Procedimento de avaliação de impacte ambiental

EIA 1656/2023

Projeto: Loteamento da Quinta das Damas

Declaração de Impacte Ambiental (DIA)

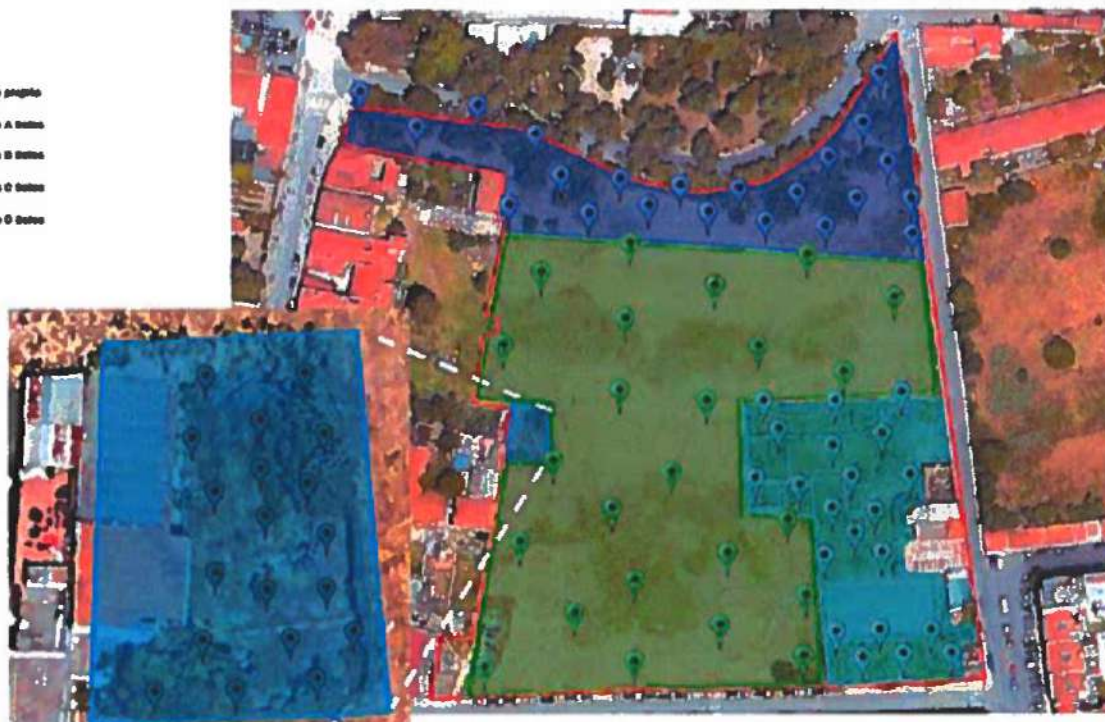
- Malha de amostragem - A malha de amostragem é a apresentada no Aditamento ao EIA, com 85 pontos de amostragem distribuídos por 4 zonas:
 - Zona verde – 23 pontos de amostragem;
 - Zona roxa – 22 pontos de amostragem;
 - Zona azul-celeste – 21 pontos de amostragem;
 - Zona azul – 19 pontos de amostragem;

A malha de amostragem deve ser apresentada em planta, sobreposta ao projeto de construção, diferenciando cromaticamente as diversas profundidades de escavação previstas.

Anexos: 73337_2024.02.05_Alargar-passeios.pdf

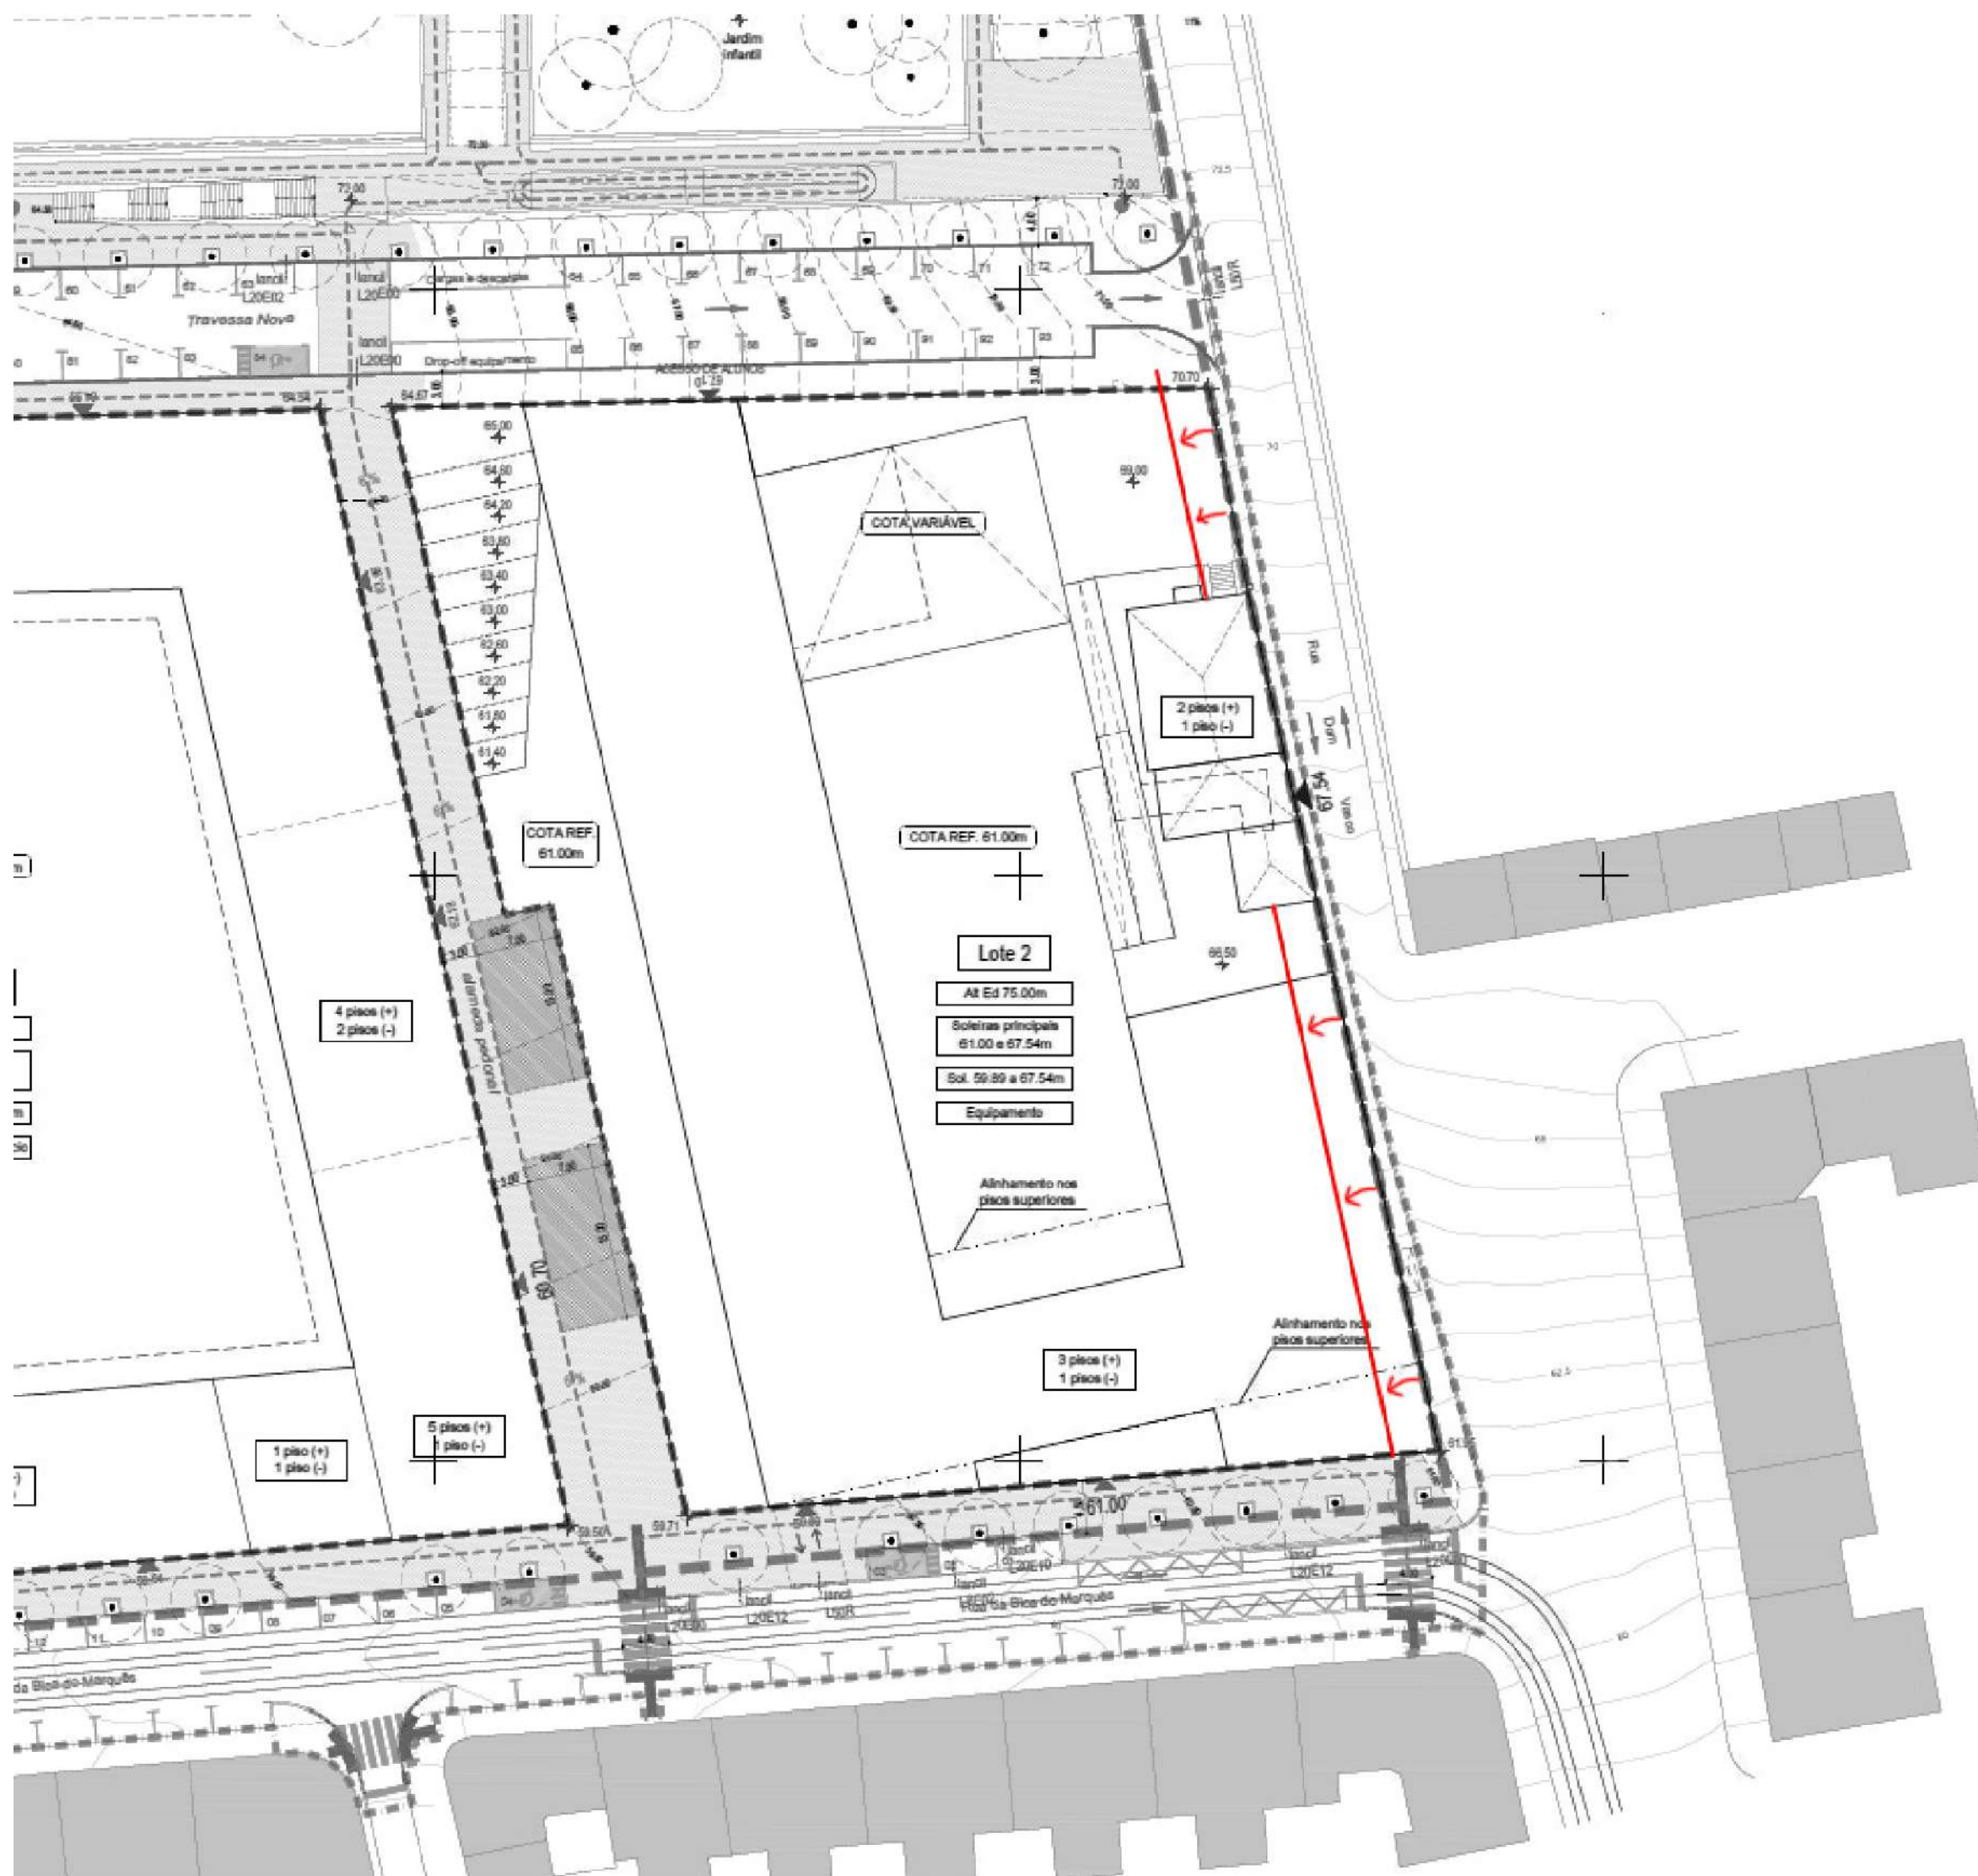
Um detalhe que julgo muito importante rectificar:1- A proposta propõe para o volume do futuro novo edifício de equipamento um alinhamento pelo edifício a preservar no lado da Rua Dom Vasco.2- Dado que não está em cima da mesa o reperfilamento da Rua Dom Vasco, esta opção vai gerar um passeio muito estreito e desconfortável em toda a extensão do limite Nascente da intervenção (110m), perpetuando situações de desconforto e inacessibilidade que têm aqui uma oportunidade de ouro para serem corrigidas e melhoradas.3- Dá-se ainda a agravante de se tratar de um edifício destinado a equipamento de ensino e cujos passeios estreitos serão seguramente um problema dado que não terão capacidade.4- Nesta situação, forçar o alinhamento da implantação da nova construção pelo edifício a preservar não se afigura relevante, dado que se tratam de edificações de tempos e morfologia suficientemente distantes entre si.5- Forçar o alinhamento das novas edificações trará como consequência desnecessária passeios estreitos e desconfortáveis em pleno espaço público projectado no séc. XXI.6- Assim, pede-se que o plano seja revisto, recuando o plano marginal de implantação das edificações no limite Nascente, junto da Rua Dom Vasco, de modo a gerar passeios confortáveis e acessíveis, eventualmente mantendo-se a situação actual apenas na zona do edifício a manter: uma extensão de 30m vs os 110m de extensão actualmente propostos com passeios estreitos. [REDACTED] Residente na zona
